改善箇所説明図

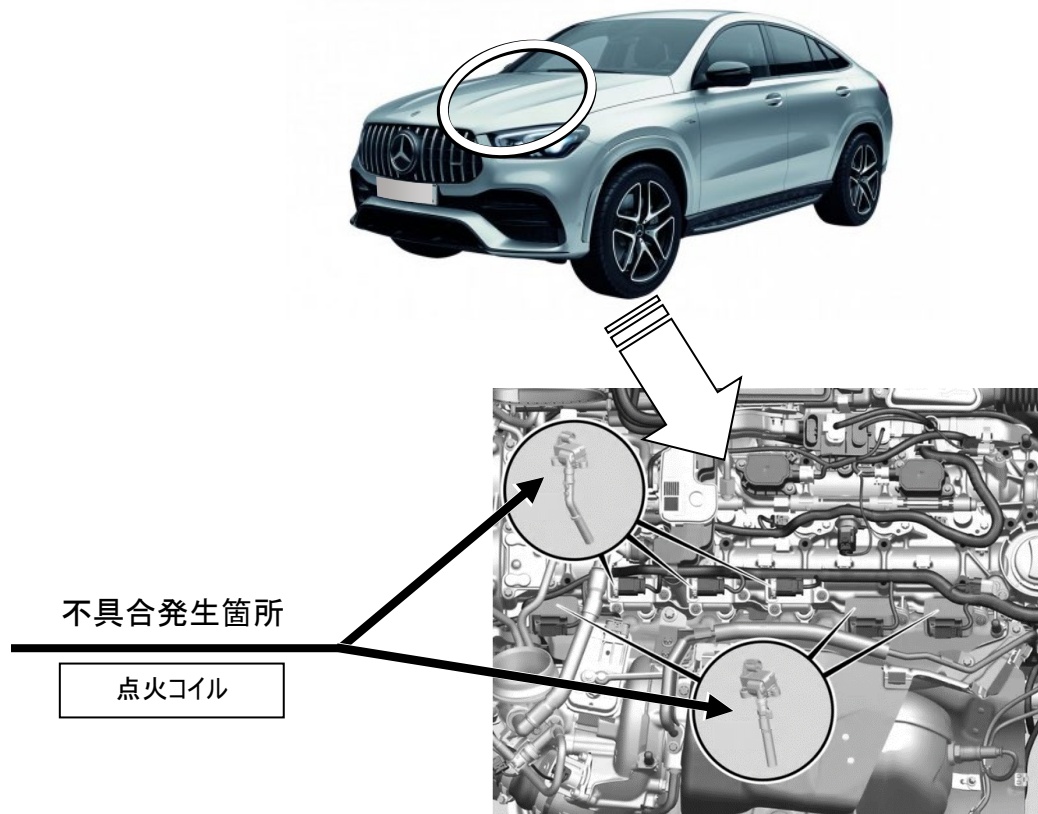
注: は点検し、正規品に交換する部位を示す

エンジンの点火コイルにおいて、装着作業が不適切なため、誤品が取付けられていたり、適切に固定されていなかったりするものがあり、影響を受けたシリンダが失火することがある。そのため、エンジンの出力が低下するとともにエンジン警告灯(MIL)が点灯し、最悪の場合、排出ガスが基準値を超えるおそれがある。

全車両、点火コイルを取り外して点検し、誤品や損傷があるものは正規の部品に交換する。
